Pilchowice, 4 marca 2019 r.

Zamawiający informuje, że w postępowaniu prowadzonym w trybie przetargu nieograniczonego „Budowa kanalizacji sanitarnej w gminie Pilchowice – etap II” (postępowanie nr 2/PZP/2018) wpłynęły zapytania Wykonawców do SIWZ.

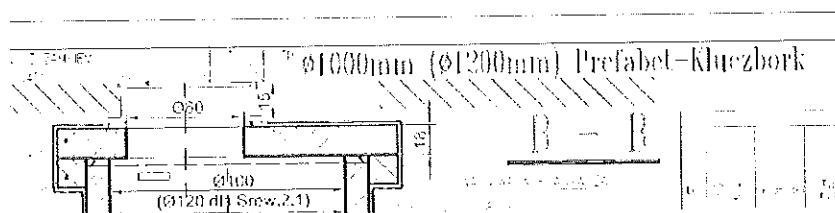
Zgodnie z ST-00 1.4.4. "Pomieszczenia przeznaczone na pobyt pracowników i innego personelu muszą być regularnie sprzątane, a śmieci i odpadki regularnie usuwane.

Koszty organizacji zaplecza budowy. Jednostka obmiaru - cena ryczałtowa zgodnie z Przedmiarem" - Koszty likwidacji Placu Budowy i zaplecza po zakończeniu Robót.

Jednostka obmiaru - kwota ryczałtowa zgodnie z Przedmiarem Robót PR.O "Wymagania ogólne".

Koszty organizacji, utrzymania i likwidacji zaplecza winny być udokumentowane.

Zgodnie z zapisem w ST-00 w Dokumentacji Przetargowej powinien znaleźć się PR.O "Wymagania Ogólne" jak i również pozycja przedmiarowa organizacji zaplecza budowy. Prosimy o uzupełnienie PR.

Koszty zaplecza socjalnego należy uwzględnić ryczałtowo w kosztach wykonania mb kanału, stosownie do jego długości.
